의견제출통지서

출 원 번 호 10-2022-0014821
출 원 일 자 2022.02.04.
발 명 의 명 칭 제어 시스템

P1: 감속 개시 지점, P2 : 정지 예고 지점(60: 정지 예고 표시), P3: 정지 지점
L: 규정 거리 (P3 – P2), X1: 상류 측

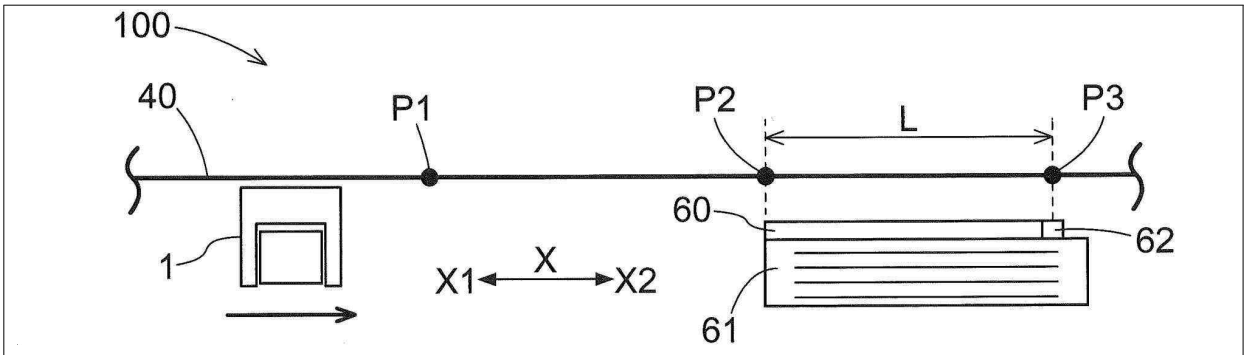
1) “물품 반송차의 정지 지점으로부터 상기 주행 경로를 따라 상류 측에 규정 거리 이격된 지점에 배치”의 기술적 의미가 무엇인지 불명확합니다. 특히, ‘주행 경로를 따라 상류 측’의 기술적 의미가 불명확합니다.

즉, 정지 지점에서 주행 경로 상의 주행 방향의 반대 방향으로 규정 거리 이격된 지점에 배치한다는 의미인지, 정지 지점에서 주행 경로 상에 규정 거리 이격된 지점에 배치한다는 의미인지 명확하지 않습니다.

참고로 ‘상류 측’의 사전적 의미는 엔지니어링 제조 측면에서 흐름의 앞 단계를 의미하고, 지리 환경적 의미에서는 물이 흘러내려온 쪽, 즉 강의 윗부분을 의미합니다. 도면을 참고하면 ‘주행 경로를 따라 상류 측’의 의미는 주행 경로 상의 기 설정된 정지 지점에서 주행 방향의 반대 방향으로 설정 거리 만큼 이격된 위치에 배치로 해석되나, ‘주행 경로를 따라 상류 측’의 기재만으로는 통상의 기술자가 도면에 나타난 형태로 명확하게 이해한다고 볼 수 없습니다.
